**Avis délibéré  
de la Mission régionale d'autorité environnementale  
Provence-Alpes-Côte d'Azur**

**sur le projet de création d'un parc photovoltaïque au lieu-dit le  
Deffend sur la commune de Lamanon (13) - défrichage et  
permis de construire**

**N° MRAe  
2021APPACA55/2941-2942**

Figure 3: Localisation du site du projet (en pointillés) au sein du domaine vital de l'Aigle de Bonelli (en violet). Source : étude d'impact.

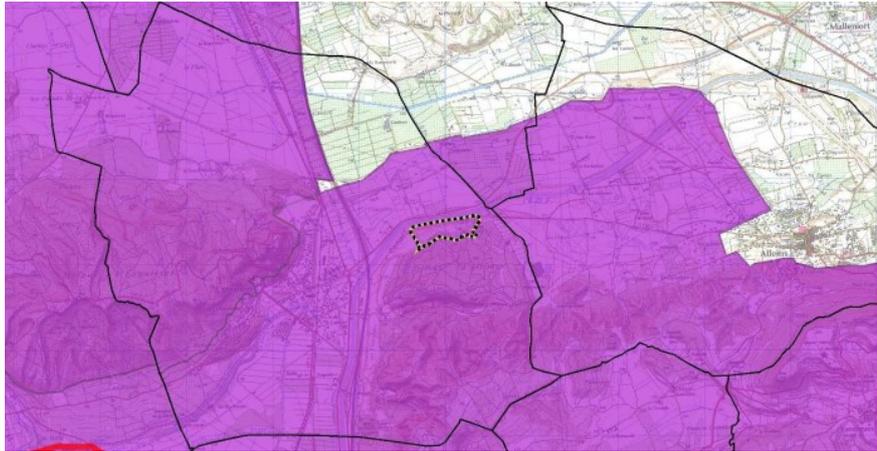
Le dossier indique : « la présence de l'Aigle de Bonelli n'a pas été avérée dans la zone d'étude durant les trois journées d'inventaires [...] ; la présence de l'espèce est irrégulière et ponctuelle au sein de ce domaine vital, qui peut être considéré comme site vacant<sup>15</sup>, en raison d'une compétition interspécifique avec un couple d'Aigle royal rendant l'implantation durable de l'espèce difficile<sup>16</sup> [...] ; bien que la zone d'étude soit composée de milieux ouverts favorables aux recherches alimentaires de l'espèce, le fort dérangement induit par les activités cynégétiques pratiquées quotidiennement [...] sont défavorables à sa présence dans la zone d'étude ». Il conclut : « compte tenu que l'espèce n'a pas été avérée lors des différentes prospections, elle est considérée ici comme absente. L'espèce ne sera donc pas analysée en détail par la suite ».

Or, l'Aigle de Bonelli est une « espèce [...] encore aujourd'hui classée « en danger » selon la liste rouge nationale de l'UICN<sup>17</sup> et son état de conservation très précaire en fait l'un des rapaces les plus menacés de France<sup>18</sup> ». Comme le précise le volet naturel (p.36), « l'enjeu [du PNA : plan national d'actions] est de consolider la population actuelle française d'Aigle de Bonelli et d'assurer sa pérennité. Les efforts du PNA seront orientés sur la réduction des menaces et la préservation des habitats avec un effort particulier dans les sites vacants, seuls espaces à même de permettre un développement futur de la population d'Aigle de Bonelli ». C'est pourquoi, il est nécessaire d'inclure<sup>19</sup> cette « espèce prioritaire » à « très fort »<sup>20</sup> enjeu local de conservation dans le cadre de l'état initial écologique.

Par ailleurs, bien que « *la présence de l'Aigle royal n'[ait] pas été avérée dans la zone d'étude durant les trois journées d'inventaires* », il apparaît nécessaire de considérer cette espèce, à « très fort » enjeu local de conservation<sup>21</sup>, comme fortement potentielle, sachant qu'un « *couple d'Aigle royal se reproduit dans les falaises de Roquerousse implantées à proximité de la zone d'étude* ».

**La MRAe recommande d'inclure l'Aigle de Bonelli et l'Aigle royal, espèces protégées à très fort enjeu local de conservation, dans l'analyse de l'état initial écologique.**

De surcroît, le dossier n'évalue pas de manière précise en les cartographiant les incidences brutes que le projet est susceptible d'avoir sur le domaine vital de l'Aigle de Bonelli et la zone de chasse de l'Aigle royal, résultant du cumul des effets avec les autres projets réalisés, approuvés ou ayant fait l'objet d'une étude ou d'une évaluation d'incidence environnementale (cf. [article R122-5 II 5° du code de l'environnement](#)).

**La MRAe recommande d'évaluer (carte à l'appui) les incidences brutes que le projet est susceptible d'avoir sur le domaine vital de l'Aigle de Bonelli et la zone de chasse de l'Aigle royal, résultant du cumul des effets avec les autres projets réalisés, approuvés ou ayant fait l'objet d'une étude ou d'une évaluation d'incidence environnementale, et de proposer des mesures si nécessaire.**
